Ministerstvo životního prostředí, Odbor posuzování vlivů na životní prostředí a integrované prevence
Vršovická 1442/65, 100 10 Praha 10

VYJÁDRĚNÍ K ZÁMĚRU MODERNIZACE TRAŤOVÉHO ÚSEKU NYMBURK - LYSÁ NAD LABEM (OV1279)

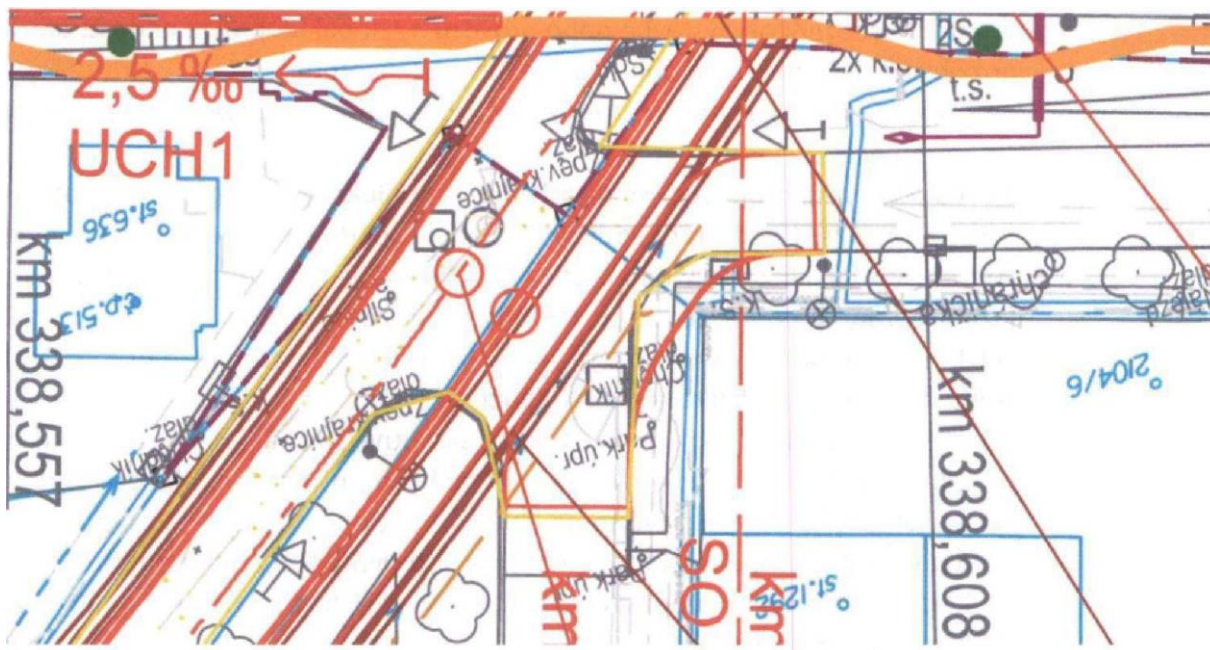
Z přiloženého obrázku, viz výše, je zjevné, že nároží Dvorecká-Dvořákova nesplňuje parametry pro uliční komunikace.

Mj. v nejužším místě neodpovídá šířka vozovky a prakticky absentuje chodník. Ulice je přitom využívána nejen rezidenty, ale i pro přístup (nejen) na přilehlé polnosti a zajiždí na ni mj. četná zemědělská technika s mechanizací.
